EXTRAIT DU REGISTRE DES DELIBERATIONS DU CONSEIL DE BORDEAUX METROPOLE	Délibération
	Séance publique du 27 avril 2018	N° 2018-258

Protocole d'accord transactionnel quadripartite entre les sociétés OTV, Eiffage, APAVE et Bordeaux Métropole, relatif aux désordres de la station d'épuration « Cantinolle » à Eysines - Décision - Autorisation de signature

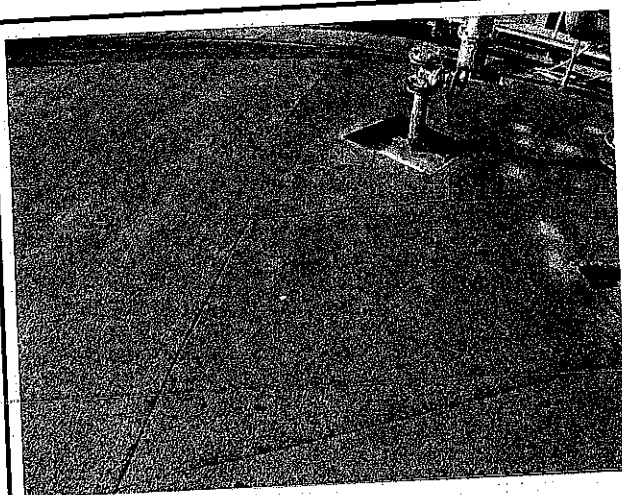
Photo 1: les boulons sont de moins en moins bien fixés: certains sont totalement soulevés.

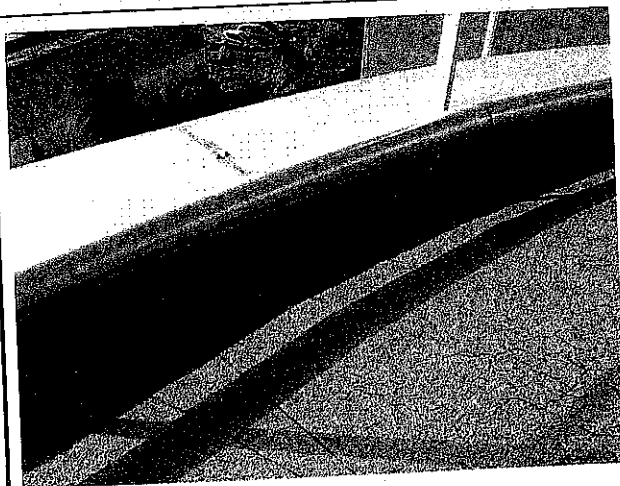
Photo 3: le revêtement d'étanchéité est décollé en plusieurs endroits.

Photo 4: les couvertines sont réalisées en métal et présente plusieurs défauts.

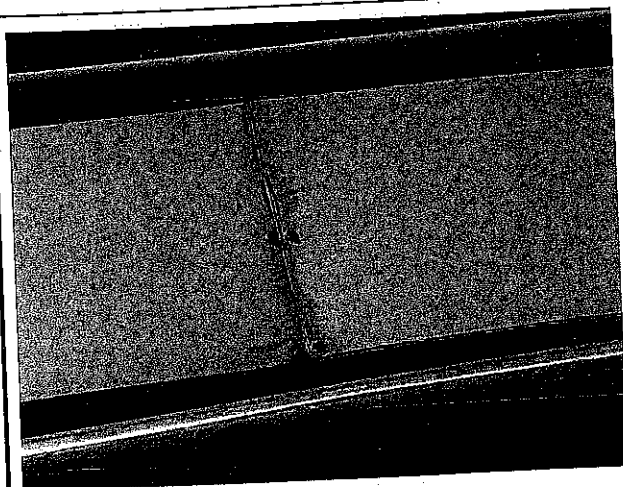
Photo 5: au droit des joints, les fixations et les recouvrements sont mal assurés.

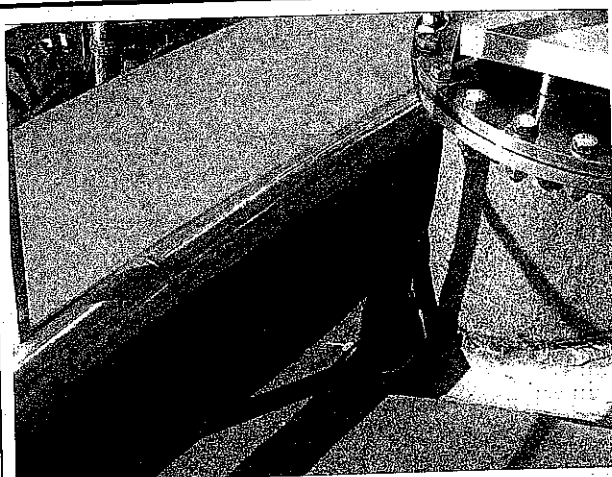
Photo 8: observons des défauts au niveau des relevés d'étanchéité, sur les acrotères et sur les souches.
